Erdgeschoss

# Obergeschoss

Zur Ausführung genehmigt  
 gemäß Bauordnung Nr. 1006/70

ERDGESCHOSS

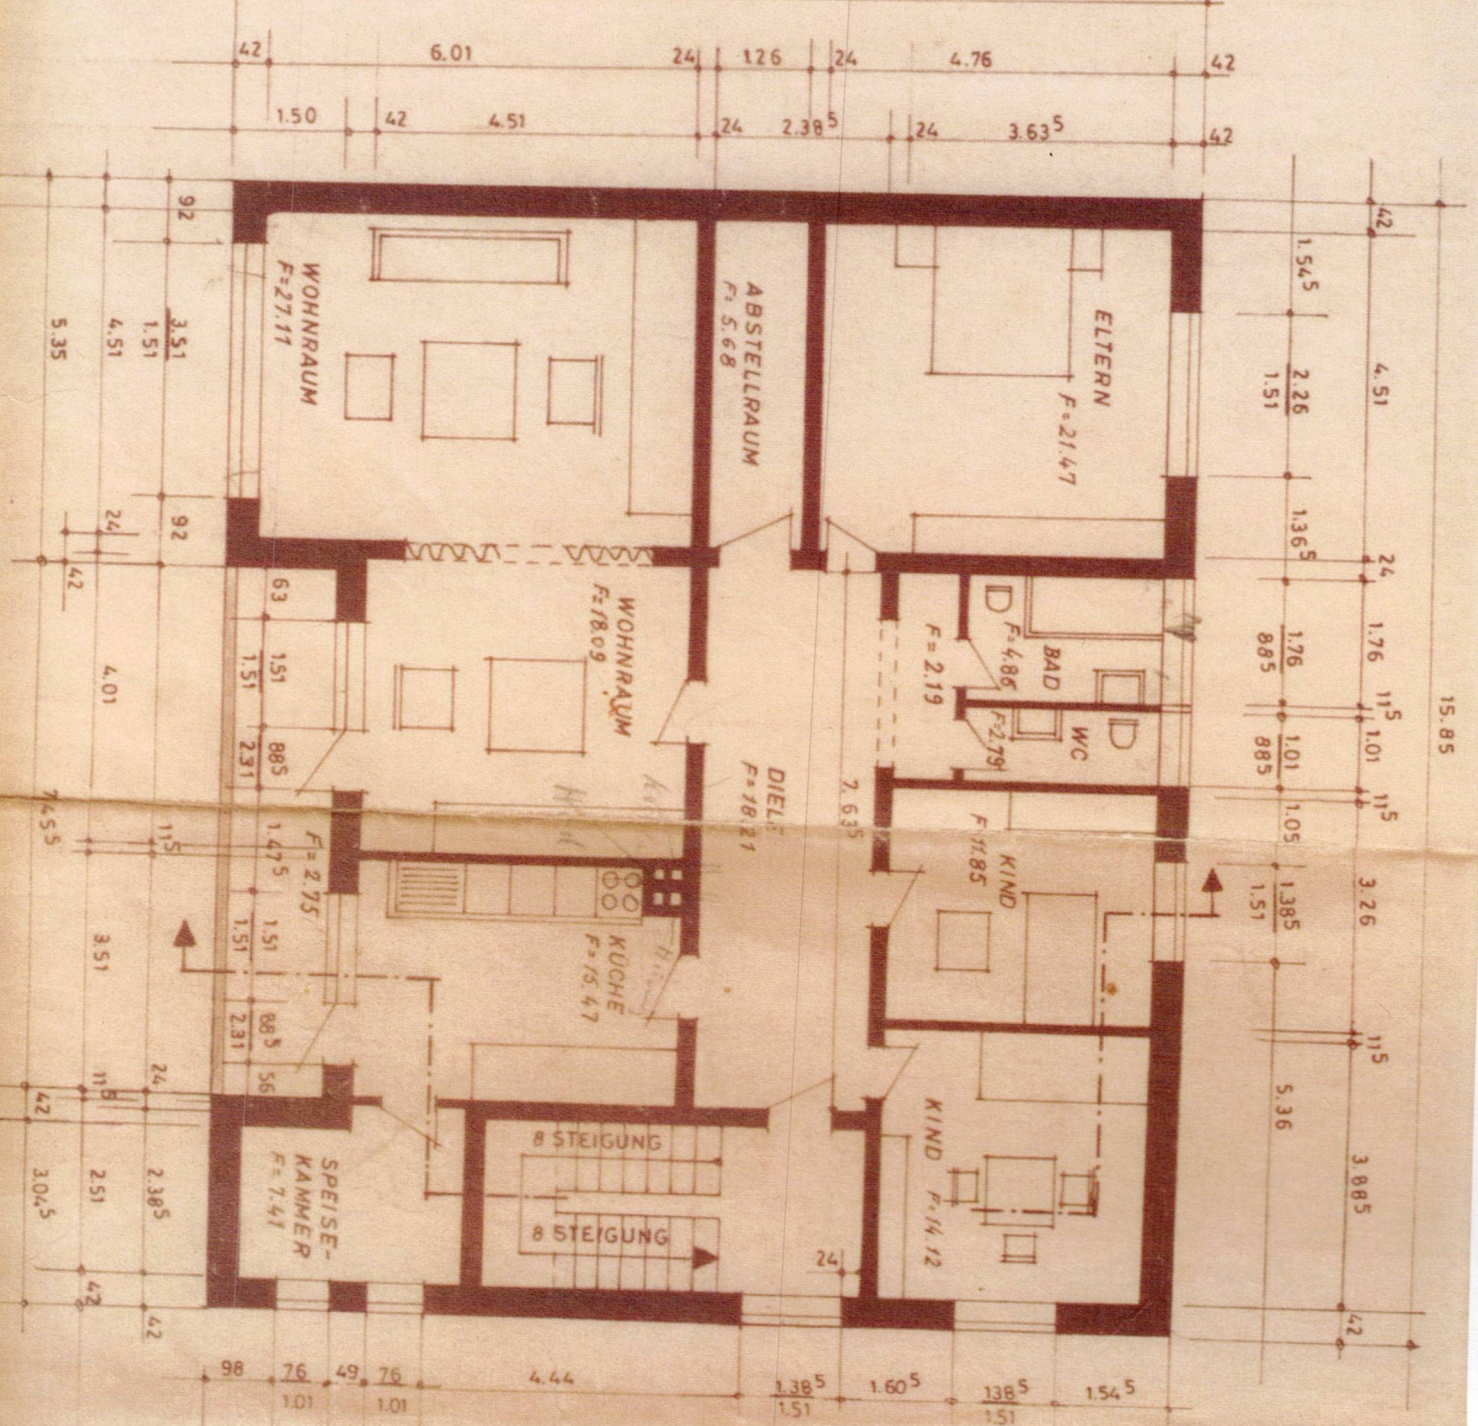
Der Garageraum muß dicht über dem Fußboden Entlüftungsröhren erhalten. Durch augenfällige und dauerhafte Schilder (ist a) auf die Fahrtrichtung, b) auf die Verrichtungsfahrtrichtung hinzuweisen. — Außerdem ist in der Garage ein Trocken-, oder Schaumfeuerlöscher anzubringen oder ein Behälter mit mind. 6 Ltr. Feinsand zu Löschzwecken aufzustellen.

Brandmauer mind. 24 cm dick

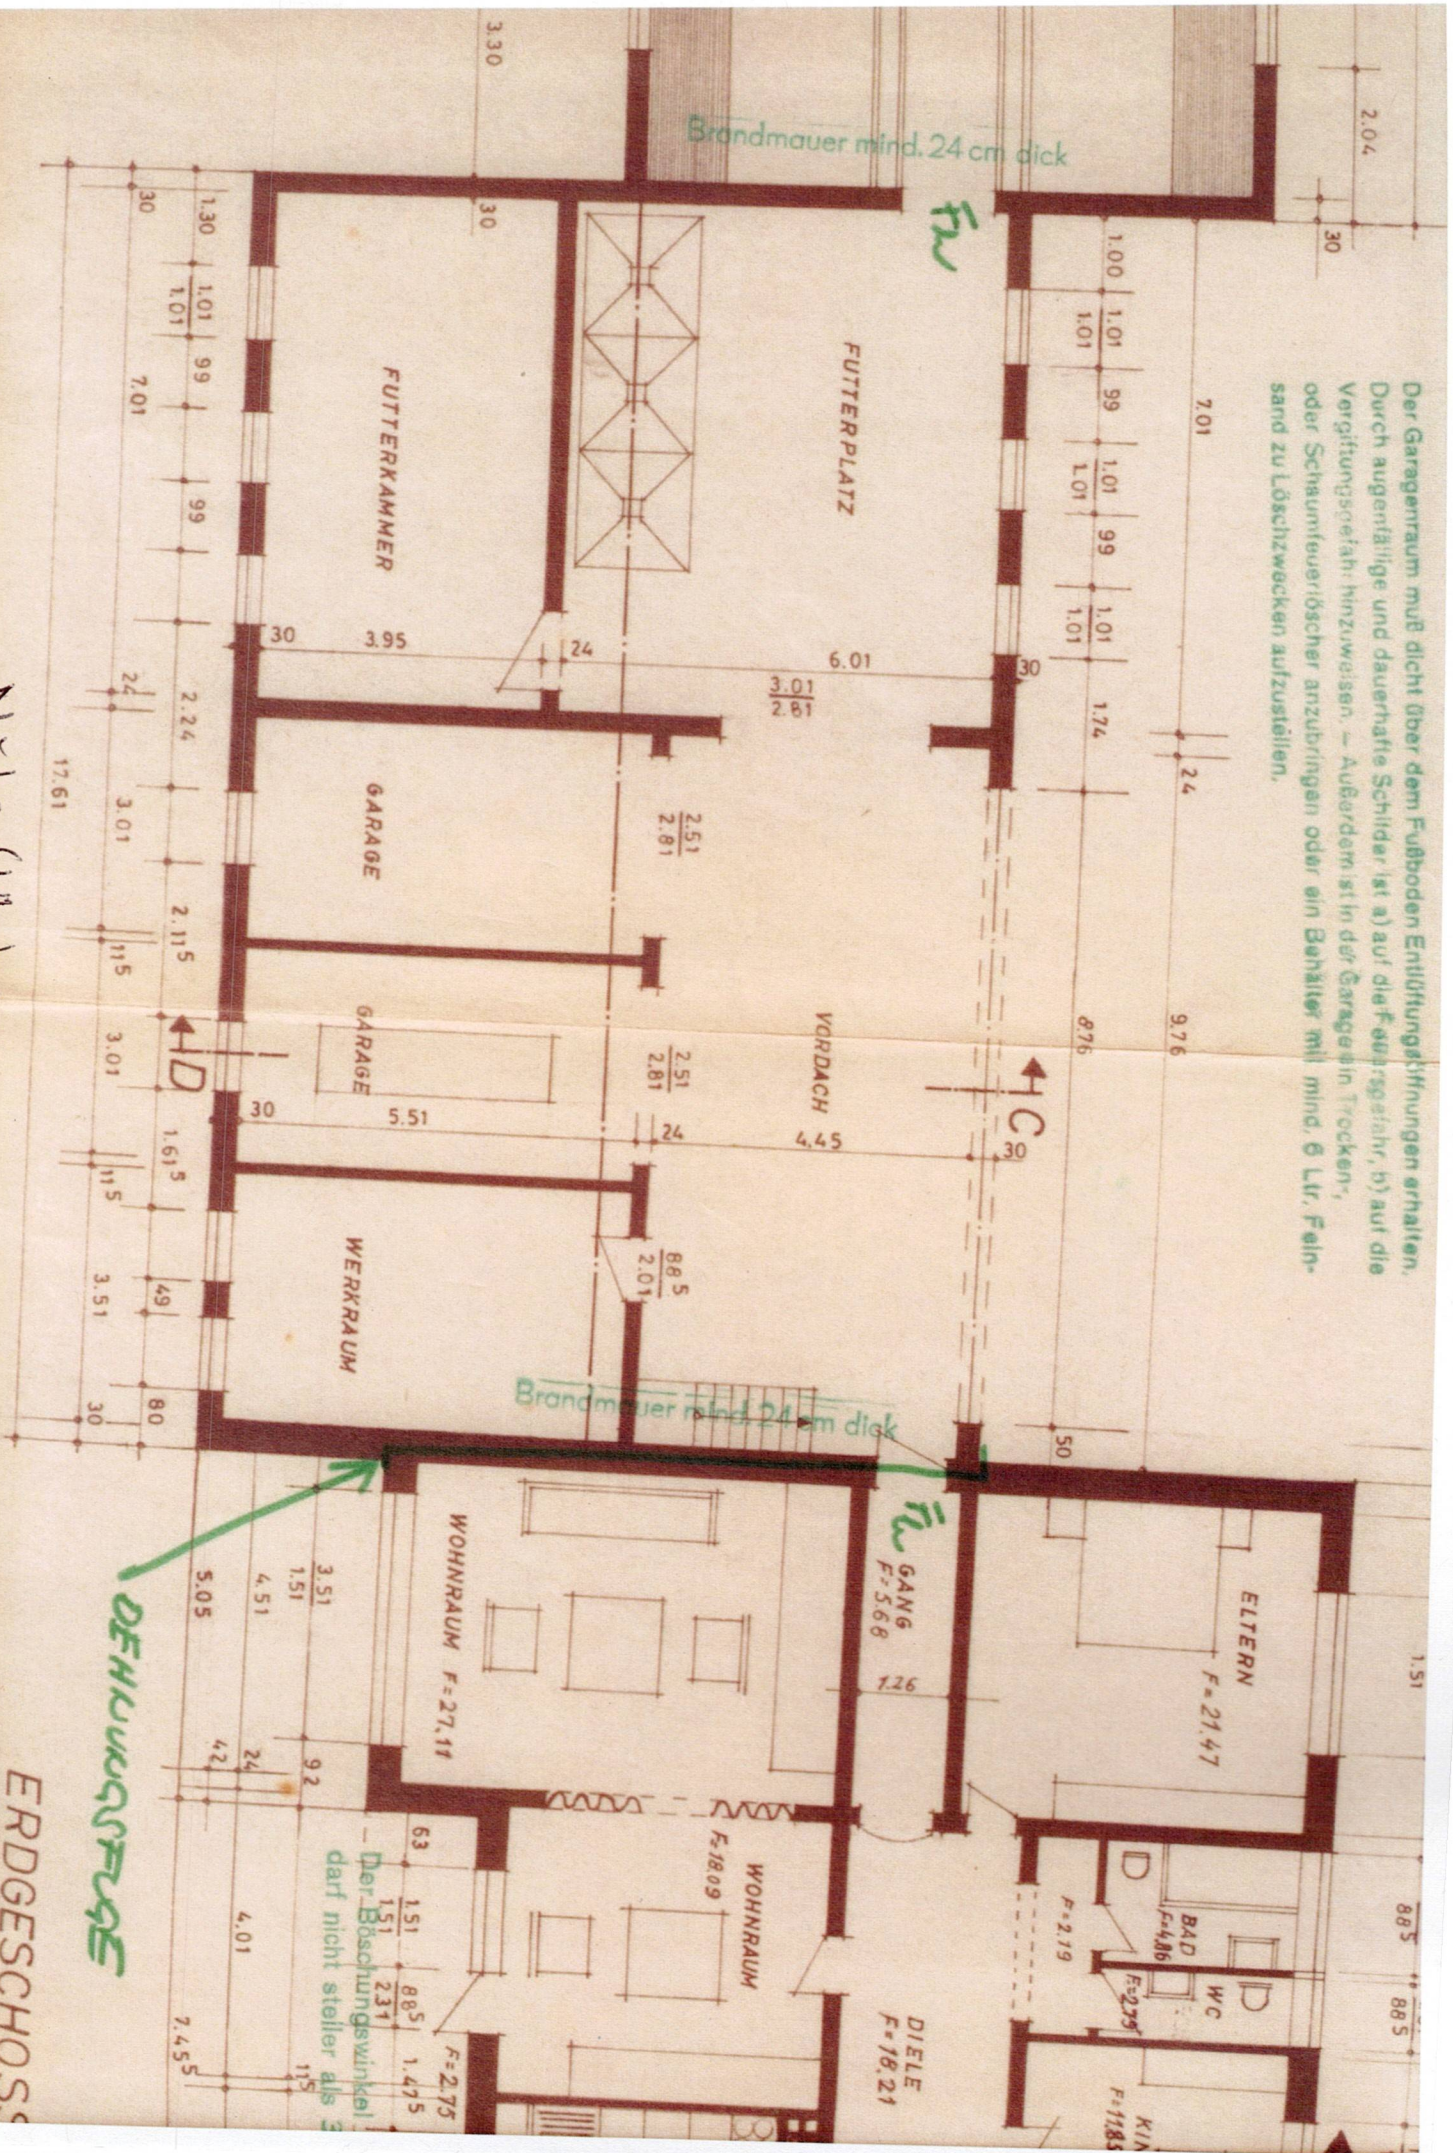
Brandmauer mind. 24 cm dick
